VERROUILLAGE DE PORTE

FR	Numéro de publication	599 72 89-36	Rév. 01	04.2010	SDT-AK
----	-----------------------	--------------	---------	---------	--------

Nouveau verrouillage de porte « Global »

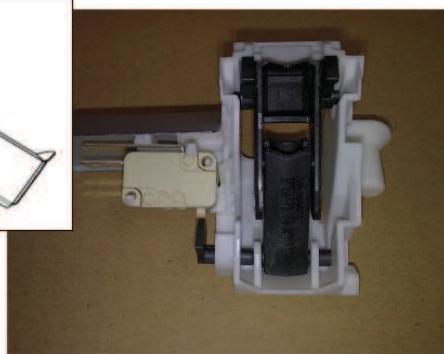
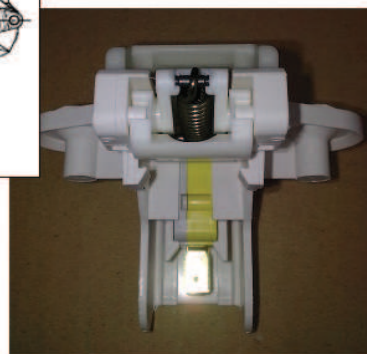
Sur les lave-vaisselle produits dans l'usine PLV Zarow, un nouveau système de verrouillage de porte appelé Verrouillage de porte « Global » (= international) sera graduellement introduit (« international » car le même concept est également utilisé en Amérique du Nord). Cette mise en place a démarré la 26^e semaine 2009 et s'achèvera à la fin 2010.

Le verrouillage de porte « Global » a été mis en place pour améliorer la performance par rapport à l'ancien verrouillage de porte :

- plus solide d'un point de vue mécanique
- si le verrouillage de porte a basculé en position fermée pendant que la porte est ouverte, le verrouillage de porte « Global » se fermera à nouveau et la situation reviendra à la normale (« auto-rétablissement »).
- Les forces de traction sont maintenues sur une distance plus longue pour offrir une meilleure tolérance en position verrouillage.

Les anciens et nouveaux verrouillages de porte sont entièrement interchangeables d'un point de vue fonctionnel, cependant, en raison de légères différences de dimensions, le nouveau verrouillage de porte ne convient pas encore à tous les panneaux de commande et des réglages du panneau de commande sont donc en cours de finalisation jusqu'à la fin 2010.

En raison de la performance supérieure du verrouillage de porte « Global », tout remplacement des verrouillages de porte doit être effectué à l'aide du Nouveau Verrouillage de porte « Global » (voir la liste PNC).

Ancien code de pièce de rechange	Nouveau code de pièce de rechange	Description
1526377088	1113150104	Verrouillage de porte
